NORSKE
ARKITEKTKONKURRANSER

NR.
478
2021

Åpen plan- og designkonkurranse for

"GANG- OG SYKKELBRU OVER SKJÆRVAGAPET"

«FUGL, FISK ELLER BEVER?»

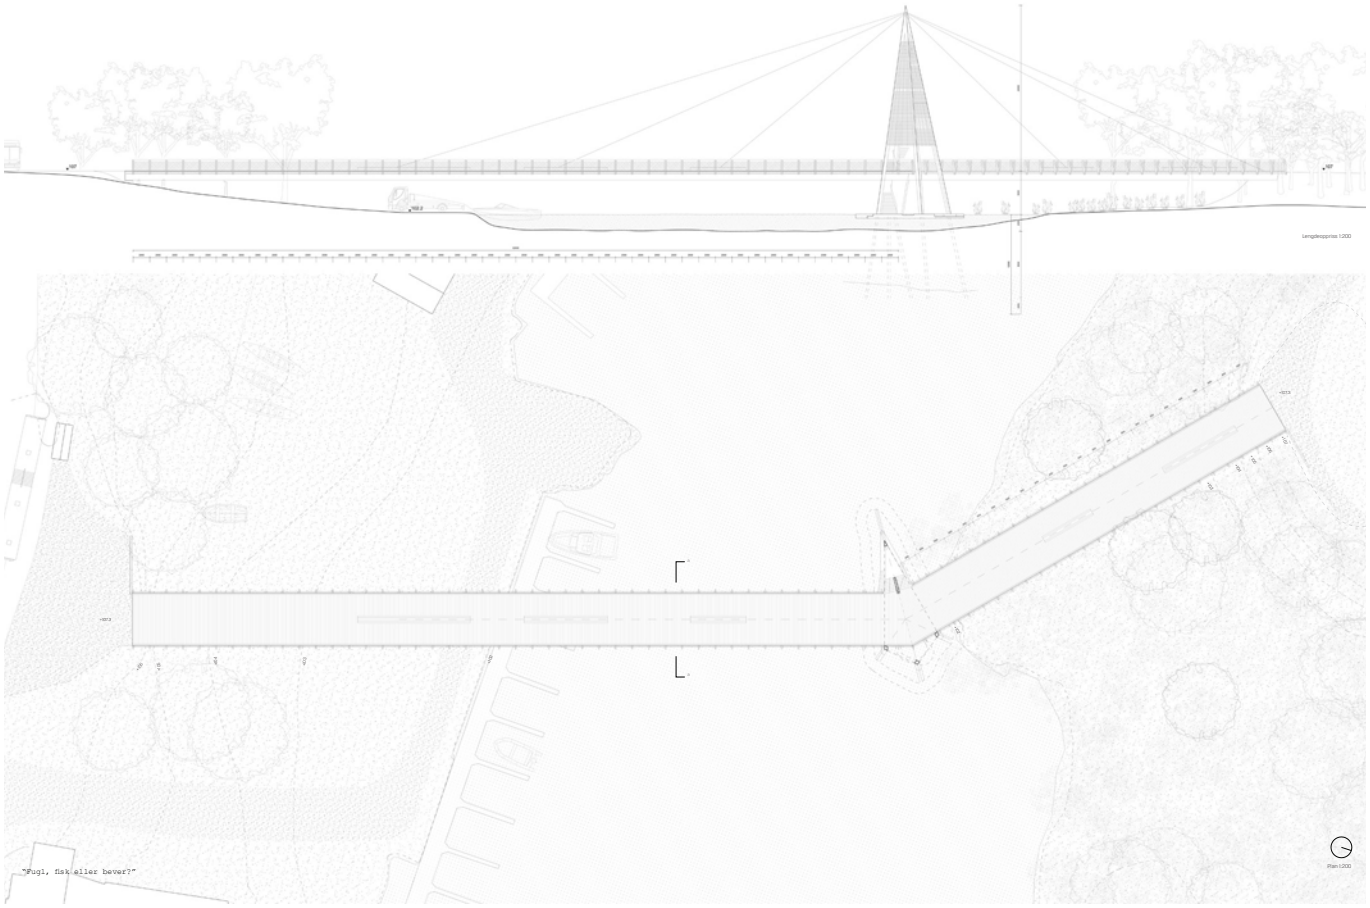
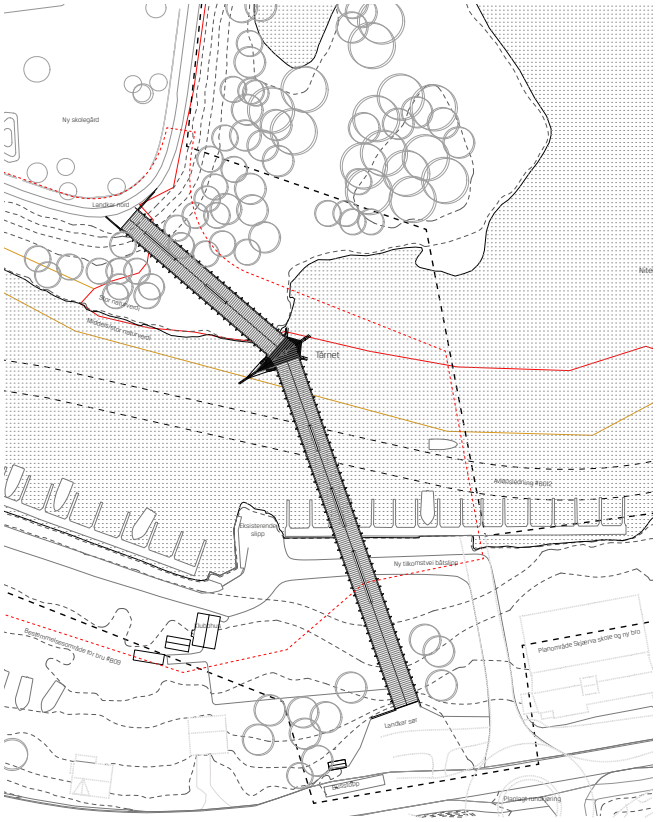
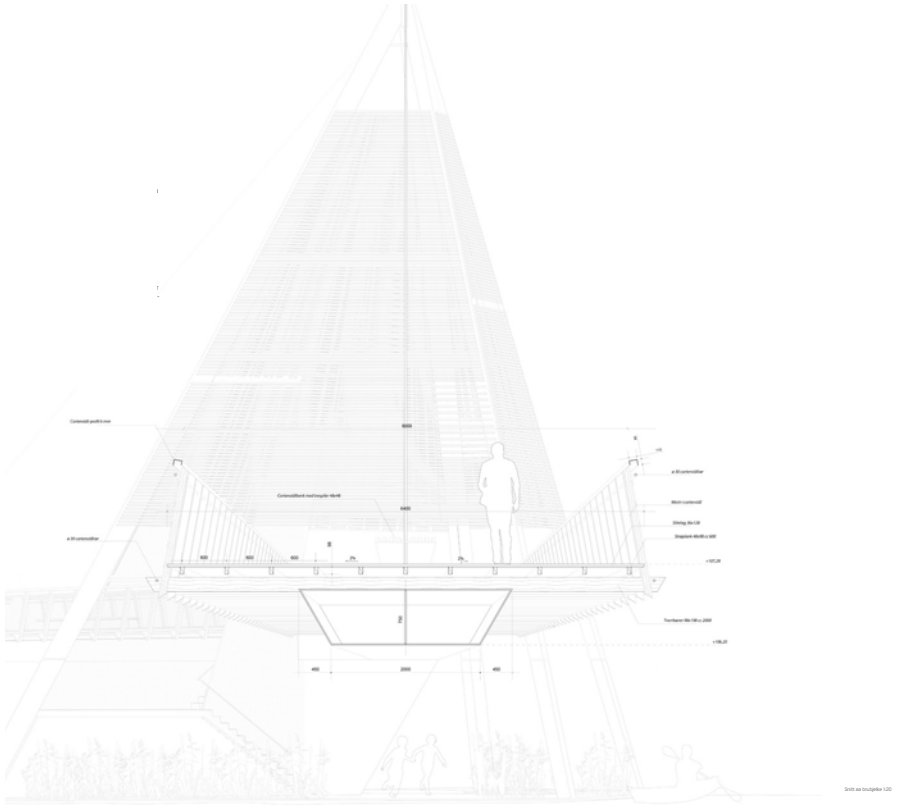
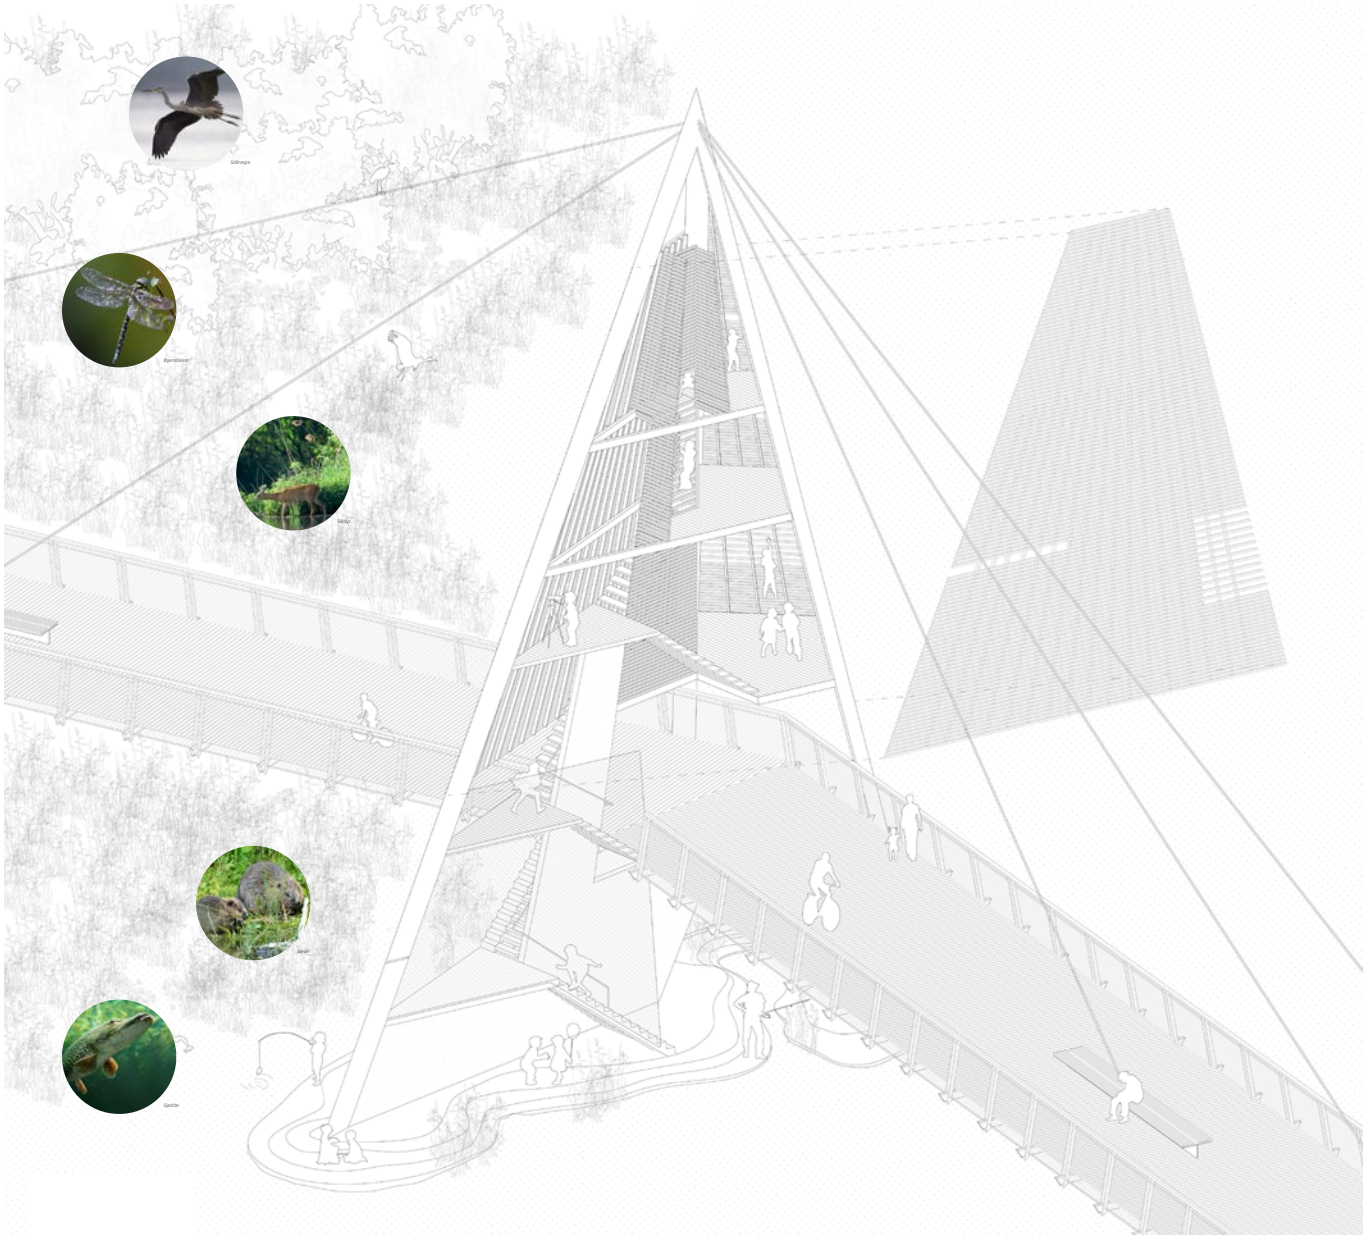
Forslaget når ikke helt opp blant de beste, mye på grunn av at løsningen gir et nokså stort inngrep i naturvernområdet. Tårnet er plassert inne i naturvernsonen med middels til stor verdi. Forslaget er også vurdert i forhold til sikkerhet for gående og syklende. Løsningen med en trapp midt på brua kan gi en uoversiktlig og utrygg situasjon både med tanke på

trafikksikkerhet og sosial sikkerhet. Videre vurderer juryen at tårnet vil kreve mer vedlikehold og tilsyn med tanke på drift. Juryen mener at tårnet i seg selv kunne ha vært oppført et annet sted som en flott attraksjon i byen, men at den ikke kommer helt til sin rett her.

«TRIPPEL A»

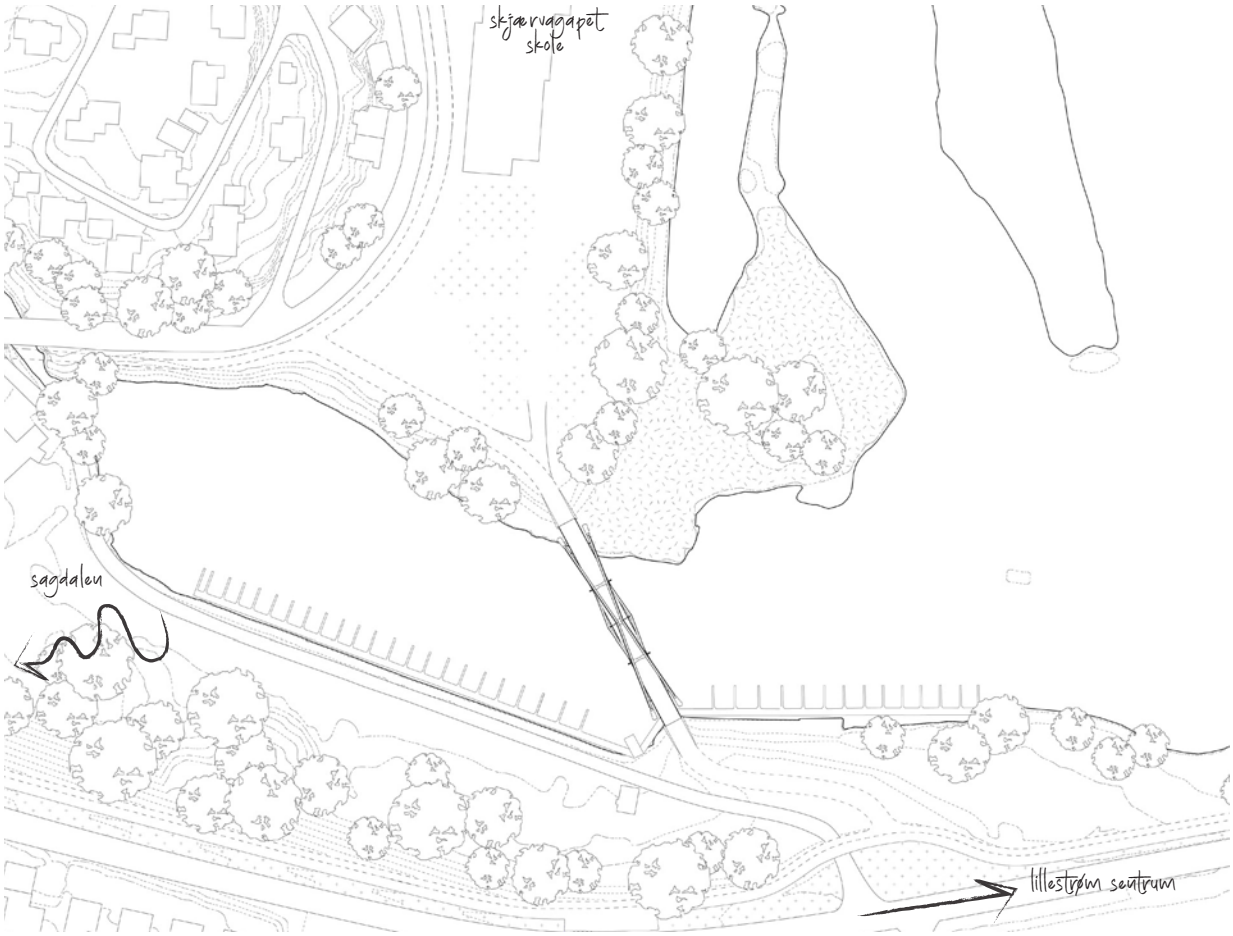
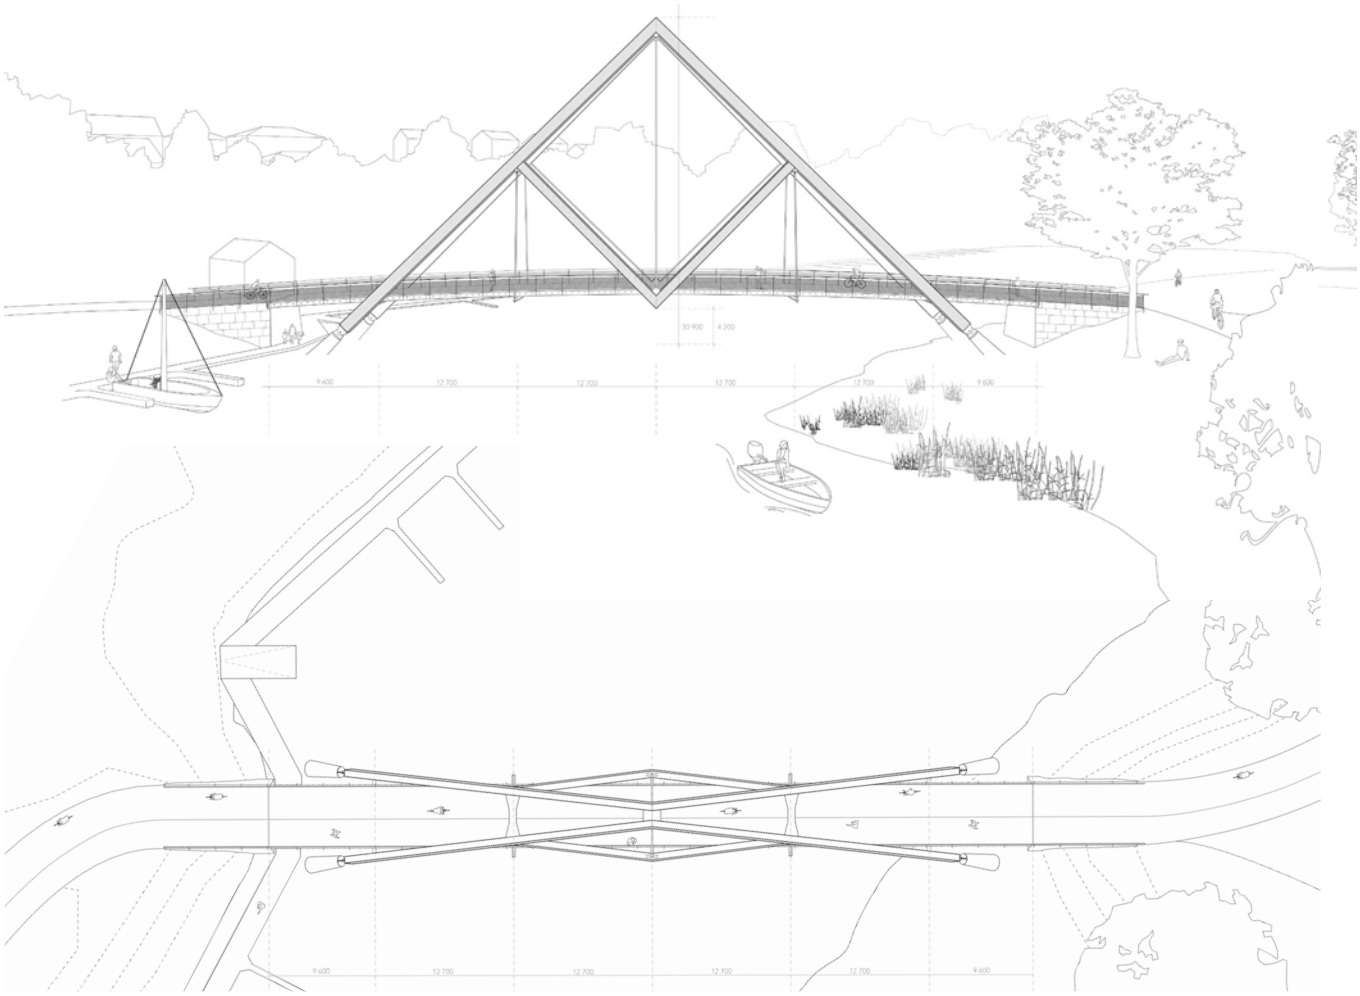
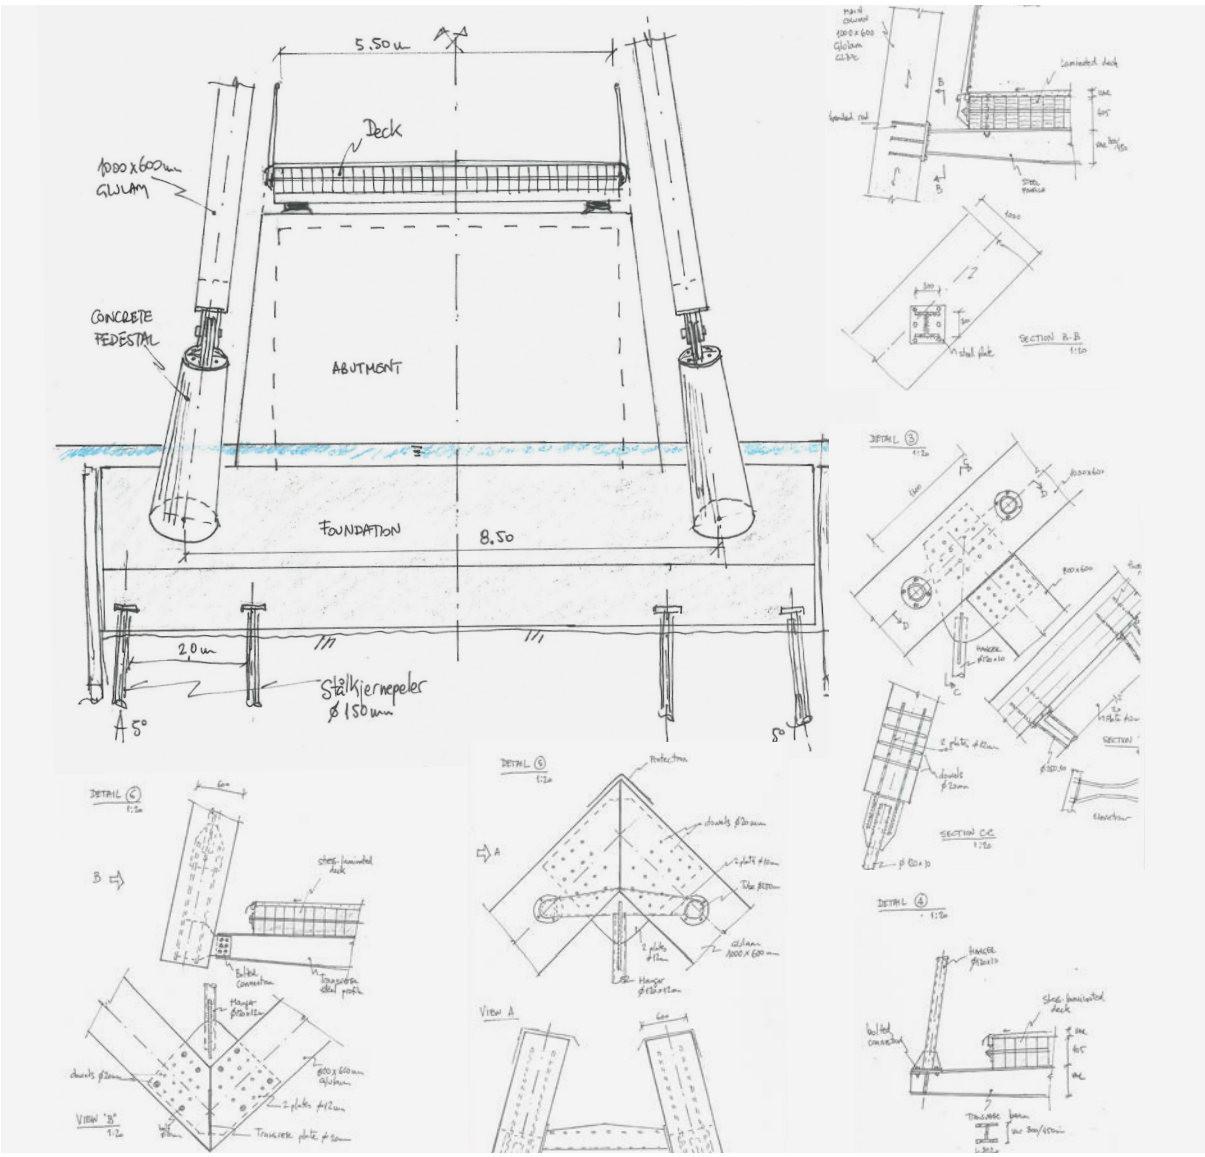
Detaljeringen i bidraget er høyt. Tekniske løsninger er detaljert på en overbevisende måte, noe som gir juryen tro på at brua kan realiseres slik den fremstår. Brua er en av konkurransens korteste, noe som bidrar positivt til kostnad og gjennomførbarhet. Selv om det korte bruspennet gir en kostnadseffektiv bru, er det også noe av utfordringen ved prosjektet, da brua griper inn i naturvernsonen negativt med relativt store terrenginngrep.

Selv om brua i seg selv er flott, mener juryen den er lite tilpasset stedet. A–tårnet blir noe stivt og markerer for sterkt en tenkt akse, som ikke finnes i Skjærvagapet eller langs

Nitelva. Juryen mener den kan oppleves ganske voldsom i et ellers lavt og dempet landskap. Det er ikke illustrert noen møteplasser i forslaget.

«BRUPLASSEN»

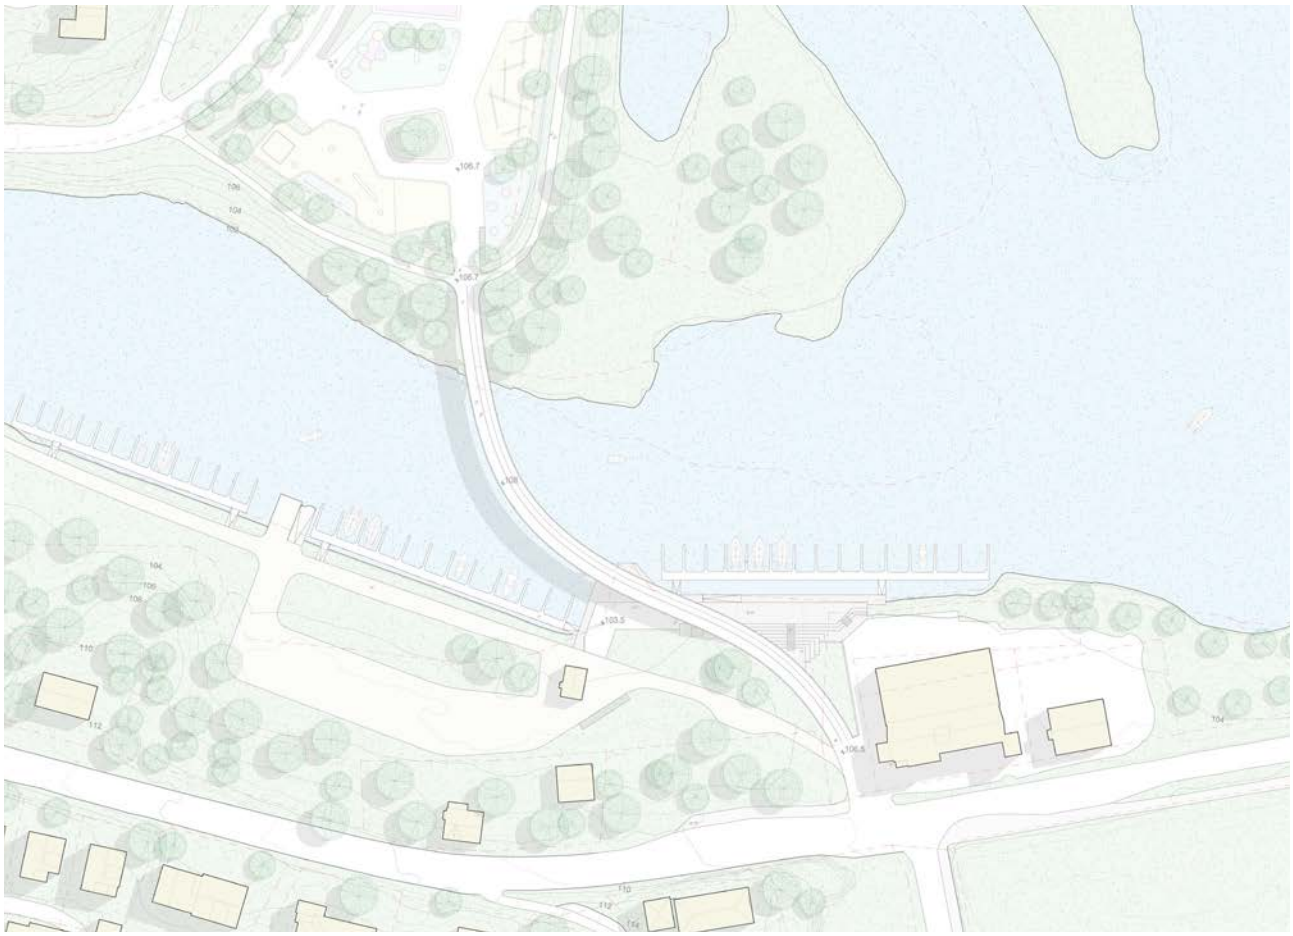
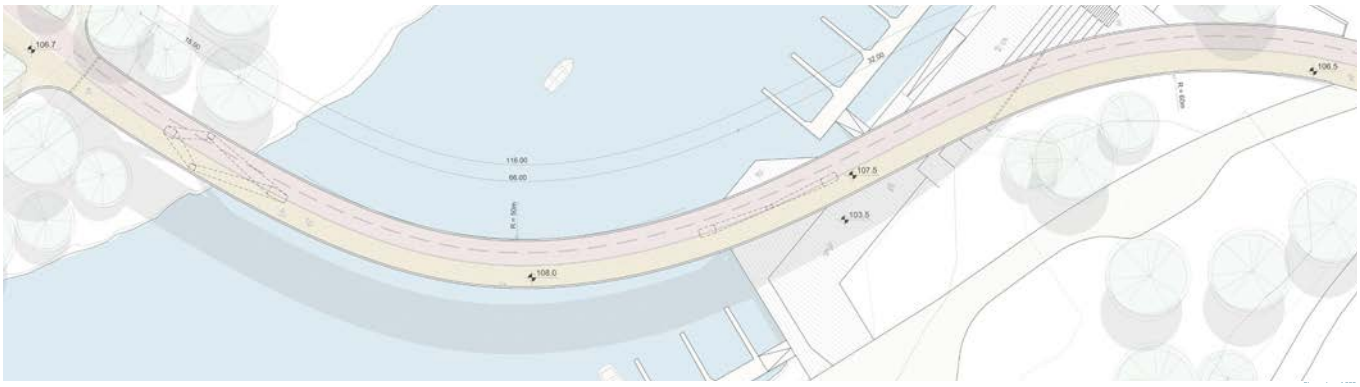
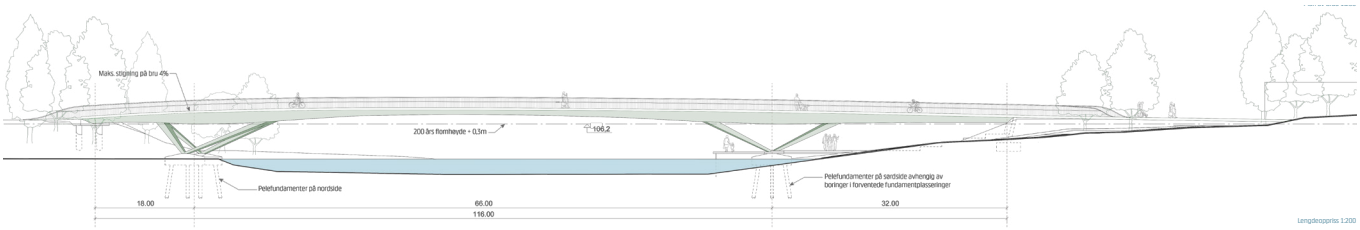
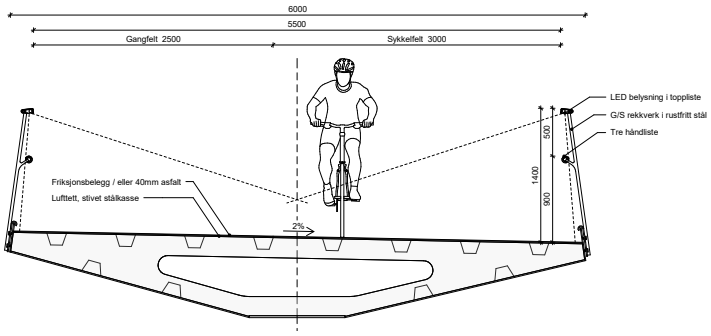
Prosjektet vurderes mindre gjennomførbart av økonomiske hensyn, med et stort buet hovedspenn i stål. De dobbetkrumme volumene i brukassa vil være kostbare å få realisert. En optimalisering ville være mulig ved å rette ut løpet for hovedspennet og forenkle brukassens design. Den store buen i horisontalplanet er stor og gir utfordring mht torsjon med ekstra laster. Buen er heller ikke nødvendig for å oppnå en tilpasset veggeomtri for en god påkobling til hver landside.

Buen blir derfor også bruas utfordring mht å oppnå en rasjonell statisk løsning og effektiv utnyttelse av materialer.
